Einsprache gegen Baugesuch Nr. 0107/2021

Neubau einer Mobilfunkanlage mit neuen Antennen / WAKG

Parzelle Nr. 41, Kirchenturm, Kirchgasse 8
EGID 245019697

3.c Vergleich der beiden Strahlungsdiagramme aus dem originalen Datenblatt aus Anhang 2 dieser Einsprache und aus dem Baugesuch (Antenne 2SC1426).

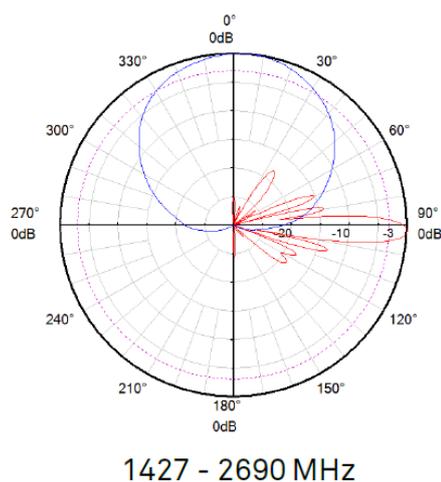
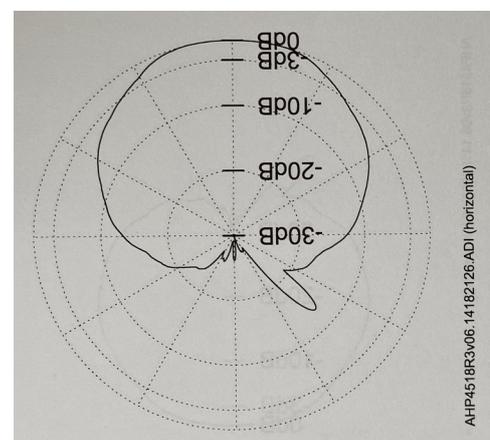
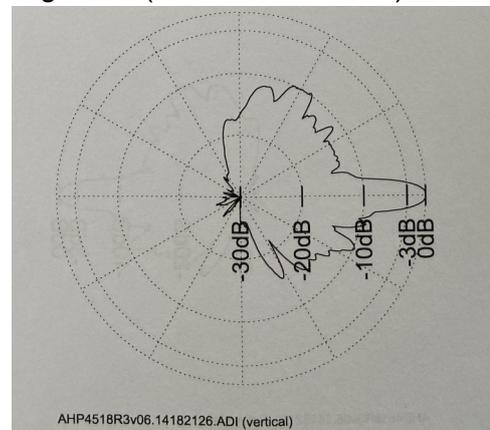
Die im Baugesuch verwendeten Strahlungsdiagramme decken sich nicht mit den Strahlungsdiagrammbeispielen im technischen Datenblatt des Herstellers.

Es sei darzulegen und nachzuweisen, auf welcher Grundlage die Verwendung der Strahlungsdiagramme gerechtfertigt wird. Falls die Herkunft der verwendeten Strahlungsdiagramme nicht nachvollziehbar dargelegt und die Abweichung vom Herstellerdiagramm damit nicht erklärt werden kann, sei das Baugesuch abzuweisen, da die Einhaltung der Grenzwerte damit nicht sichergestellt werden kann.
